**Žádost konstruktivní řešení situace, kdy „to řidiči MHD pustí z kopce po Skácelové zcela bezohledně, jen proto, aby před slovanským náměstím všechno ubrzdili motorem“, v případě chodců navíc dupli na brzdy. S dodatkem, že toto nebylo nikdy potřeba, dokud jste přechody na křižovatce Skácelova-Slovanské nám. nezúžili na 3/4 své původní šířky, a tím znemožnili plynulý průjezd vozidel MHD.**

**a) Žádáme o konstruktivní řešení situace, kdy rozhodnutím vašeho úřadu, došlo k situaci popsané na desítkách stran výše uvedených. Jedním z dílčích nápravných kroků může být zajištění omezení - a vynucení případně dohlédnutí - rychlosti vozidel nad 3.5 tuny, tedy autobusů MHD na nejnižší možnou hodnotu**

### Příloha 1 **Retardéry**

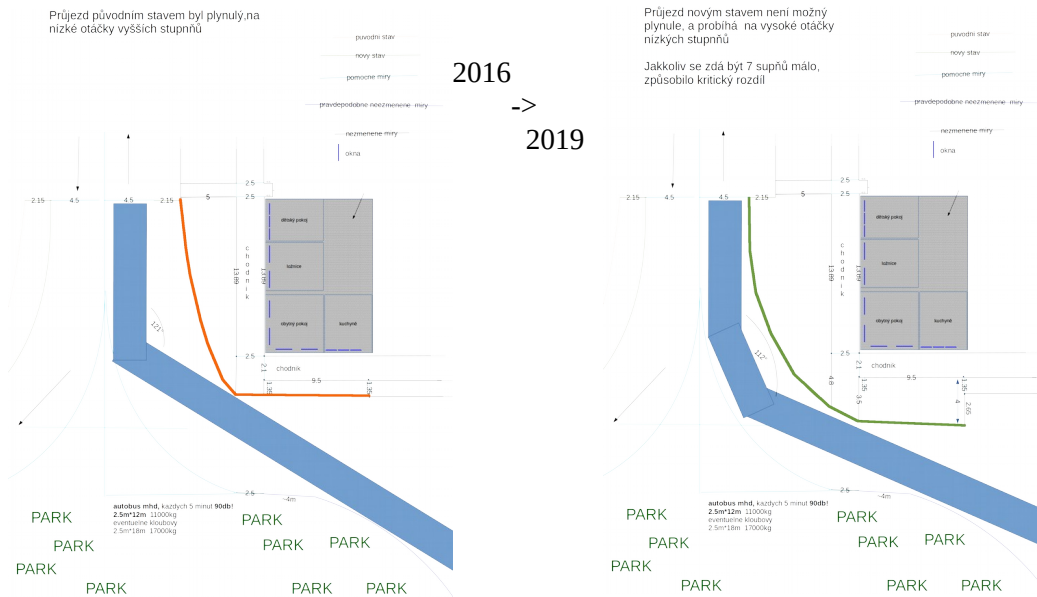
Zcela dle očekávání, jste bez jakékoliv konstruktivní kritiky zamítli vybudování retardéru u hostince u Hejmalů, což byl přímočarý krok, jakkoliv z mnoha důvodů nevhodný. Samozřejmě existují i další typy:

- značka omezující rychlosti nad 3.5t
  - pozitivní je, že neovlivní osobní automobily a autobusy tam nezačnou drndat
  - řidiči MHD sice musí rychlost dodržovat, ale i tak se bojíme že, vzhledem ke sklonu kopce ke dvou stupňům, nebudou.
- retardér, který je bez drndání a který vůbec neovlivní rychlost osobních vozidel
  - většinou jsou založeny na drobném slalomu jež donutí řidiče se probrat, a dvakrát mírně otočit volantem
  - jsou nastavitelné, aby vozidla do (případně od) určitého rozvoru vůbec nebyla ovlivněna
  - tzn lze vyloučit jak ovlivnění osobních vozidel, tak drndání s cestujícími MHD
- Obávám se, že čistě optický retardér je zde nedostatečný.
